ゴムクローラー用 チェーン

片側フック
仕様

ゴムクローラー用 チェーンの特徴

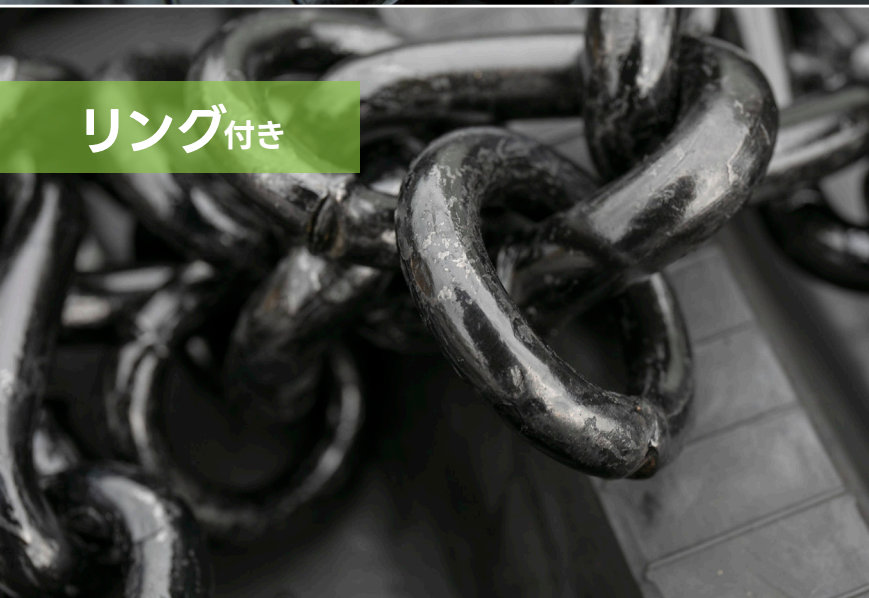
1 片側フック仕様 強度アップ

これまでのボルトを両側から2本ずつ締付けるタイプから片側フック仕様に変更しました。これにより取付時の手間が半分になります。

従来品の棒アングルからコの字型アングルに変更することによりさらに強度がアップしました。

2 チェーンの線径アップ サイドチェーンにひねり

チェーンの線径を9mmから10mmにアップしました。さらに、サイドチェーンにひねりを加えることで強度をアップし、より切れにくいチェーンになりました。

3 溶接はがれ防止

従来品は締付のボルトとチェーンの結合は溶接で行っていました。新しくなったゴムクローラー用チェーンは[でんでん仕様]の採用により溶接不良による破損の恐れがなくなりました。

4 締付けボルトの サイズアップ

M14からM16へサイズアップ。これまでより耐久性をアップさせました。
